玄海原子力発電所3号機
原子炉容器上部ふた取替工事に係る
設計及び工事計画認可申請の概要について

2020年7月28日
九州電力株式会社

玄海原子力発電所3号機 原子炉容器上部ふた取替前後の主要比較

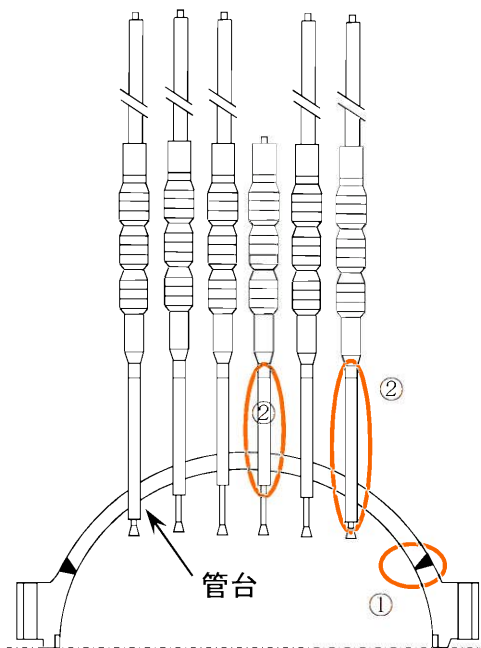
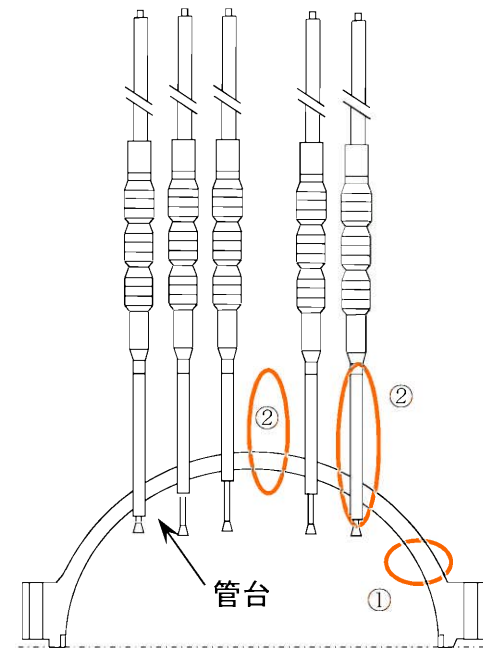
取替前	項目	取替後
二分割構造	構造	一体構造
SQV2A 低合金鋼板	上部鏡板材料	SFVQ1A 低合金鋼鍛鋼品
SFVQ1A 低合金鋼鍛鋼品	上部ふた フランジ材料

取替前	項目	取替後
NCF600TP 600ニッケル基合金	ふた管台材料	GNCF690HL 690ニッケル基合金
600系ニッケル 基溶接金属	ふた管台溶接 金属材料	690系ニッケル 基溶接金属
69個（予備8）	個数	61個※（予備0）

・最新の製造方法の一体構造とする。

・応力腐食割れ抑制のため材料を変更する。
 ・設備の合理化のため予備の管台を廃止する。
 ※制御棒クラスタ駆動装置（57個）
 炉内温度計装（4個）
